Überbauungsordnung, Aussenraumkonzept und Zonenplan

Warmbächliweg

Geringfügige Änderung

Erläuterungsblatt

Änderung der Überbauungsordnung für den Baubereich O1 (Bauvorhaben der Eisenbahner-Baugenossenschaft Bern):

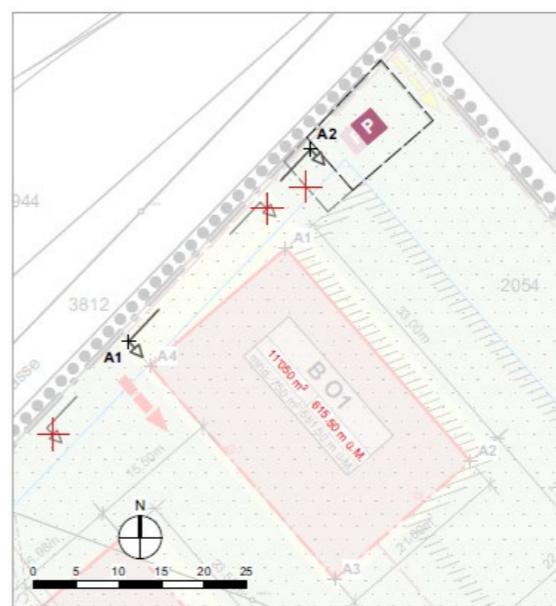
- Erhöhung des höchsten Punktes der Dachkonstruktion von 606.00 m auf 615.50 m;
- Erhöhung des zulässigen Nutzungsmasses von 40 000 m² auf neu 42 450 m² Geschossfläche oberirdisch;
- Verschiebung des Ein-/Ausfahrtsbereich Tiefgarage nach Nordosten;
- Durch Verschiebung Ein-/Ausfahrtsbereich Tiefgarage Verkleinerung des Bereichs für oberirdische Parkplätze entlang der Bahnstrasse;
- Die Hauptzugänge zu den Wohnungen sind beim Baubereich B O1 nicht mehr zwingend an der Längsseite des Gebäudes anzuordnen.
